**“AUTOSTRADE A24 - ROMA-L'AQUILA-TERAMO A25 - TORANO-PESCARA. INTERVENTI DI ADEGUAMENTO E MESSA IN SICUREZZA URGENTE (M.I.S.U) DELLE AUTOSTRADE A24 E A25 ART. 1 COMMA 183 LEGGE 228/2012. ATTRAVERSAMENTI FLUVIALI - INTERVENTI DI PREVENZIONE DAL RISCHIO DI SCALZAMENTO DI OPERE PRINCIPALI DI ATTRAVERSAMENTO A24 - VIADOTTO TORDINO – ADEGUAMENTO TECNICO DEL PROGETTO ESECUTIVO RISPETTO AL PROGETTO DEFINITIVO”**

## **FINALITÀ E MOTIVAZIONI DELLA PROPOSTA PROGETTUALE - VARIAZIONI**

**Oggetto:** INVIO MODULI 5 E 6 DEL VIADOTTO TORDINO PER L'ISTANZA VALUTAZIONE PRELIMINARE, CON AVVENUTO INSERIMENTO DOCUMENTAZIONE SUL PORTALE

Figura 8 – Sezione trasversale primo progetto (rel. 2018)

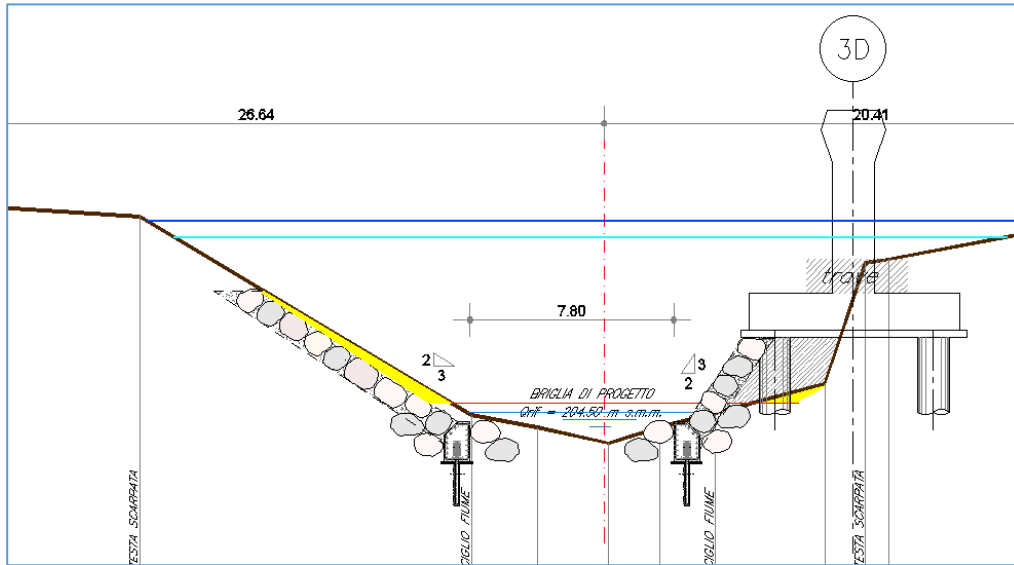
- si è rivestito in massi cementati anche il fondo del fiume,
- in alveo, nel tratto di progetto a monte della briglia sono state previste travi di fondo in CA ogni 10 m circa; queste sono sagomate trasversalmente come la sistemazione in massi e hanno lo scopo di garantire una maggiore stabilità dei massi,

- la quota testa dei micropali, che avevano la sola funzione di fondazione per le scogliere spondali, è stata alzata in modo da garantire una protezione maggiore alle fondazioni delle pile e ridare capacità portante ai pali di fondazione che ora sono scoperti,

Fra le precedenti, la variazione maggiore consiste nel fatto che anche il fondo del fiume andrà rivestito in massi; la decisione di effettuare tale lavorazione deriva sia da considerazioni sulla capacità erosiva del corso d'acqua sia per ottemperare a quanto richiesto nel punto 4 dell'Autorizzazione Idraulica del Genio Civile Regionale di Teramo: "Si consiglia di aumentare l'ammorsamento delle briglie sul fondo alveo in modo da tener conto del probabile abbassamento e prevenire il conseguente sifonamento dell'opera idraulica."

Figura 11 – Dettaglio scogliera all'interno dell'alveo nuovo progetto

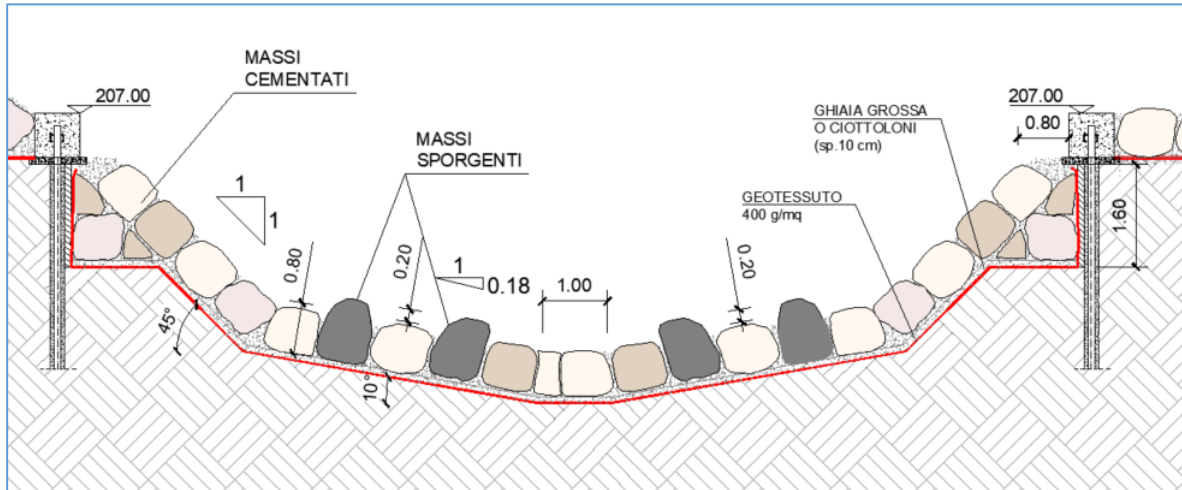
- sono stati eliminati gli argini in quanto i livelli idrici rimangono contenuti all'interno dell'area fluviale,
- nell'intero tratto oggetto di intervento sono stati previsti dei massi sporgenti dal fondo in modo da creare una macroscabrezza che permetta di dissipare parte dell'energia della corrente.

Figura 14 – Briglia primo progetto (rel. 2018)

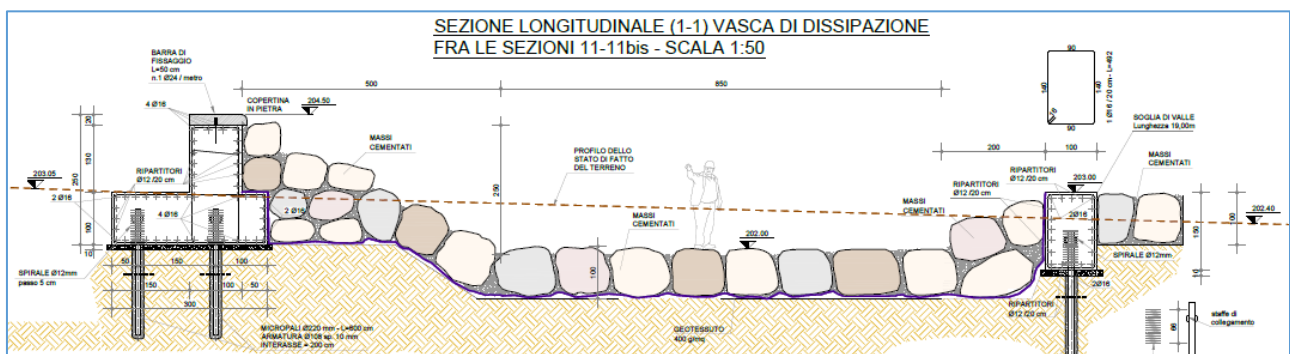
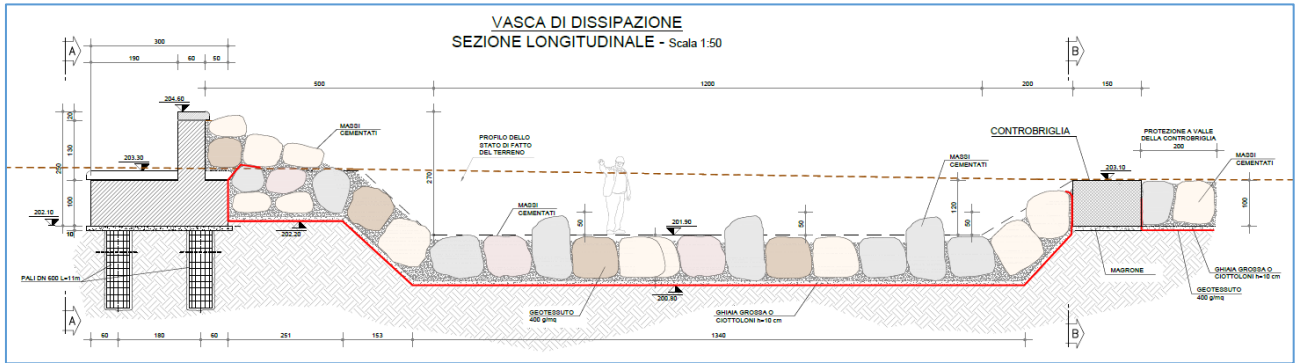
- la briglia e la controbriglia nel primo progetto (rel. 2018) erano fondate su micropali; nel nuovo la briglia è fondata su pali mentre la controbriglia è su fondazione diretta,

In entrambi i progetti, i massi sono stati previsti cementati e sulla briglia è stata inserita una parte ribassata per permettere la risalita dei pesci.

Figura 16 – Planimetria fondo briglia nuovo progetto

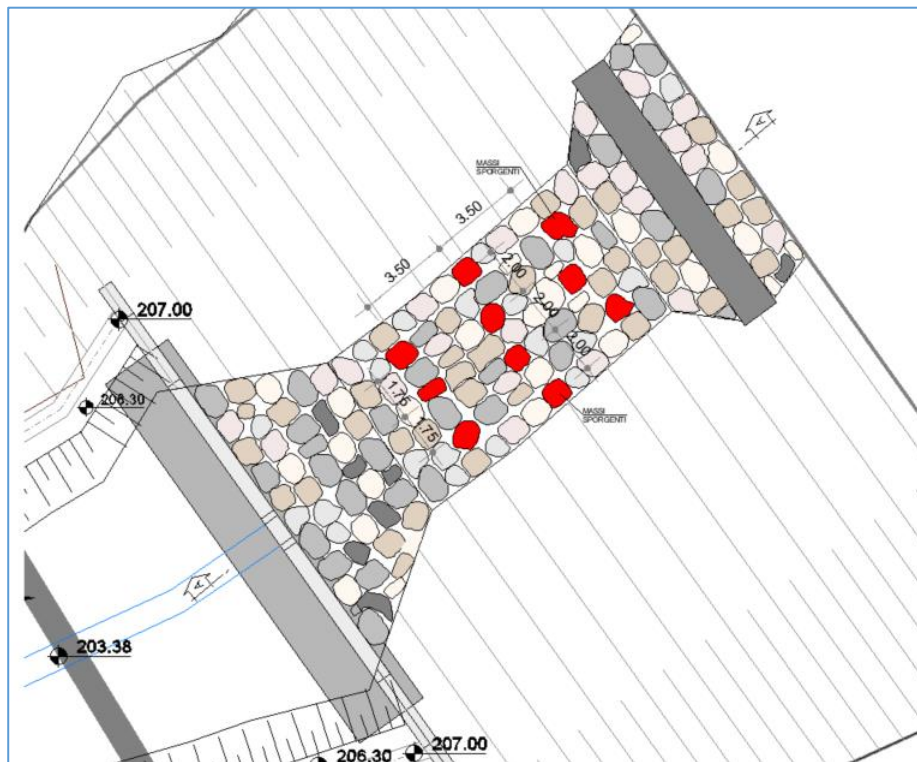
Infatti, per evitare che le opere costituenti la briglia possano essere sifonate e la briglia faccia la fine di quella realizzata pochi anni fa a monte, si sarebbe dovuto realizzare un diaframma in jet-grouting al disotto dell'opera; si è invece preferito rivestire anche il fondo in massi cementati in modo tale da aumentare il percorso di filtrazione dell'acqua in

Figura 17 Planimetria di cantiere di progetto definitivo e esecutivo per gli interventi in corrispondenza del viadotto

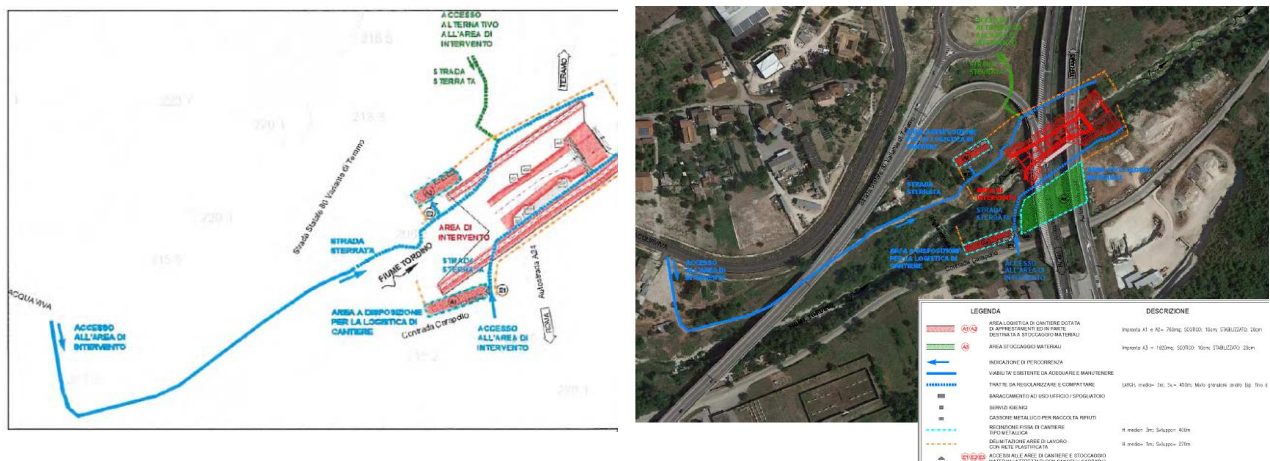
Per quanto riguarda il cronoprogramma lavori, questo ha subito un incremento in fase di progettazione esecutiva rispetto alla definitiva (78 gg lavorativi a fronte di 50).
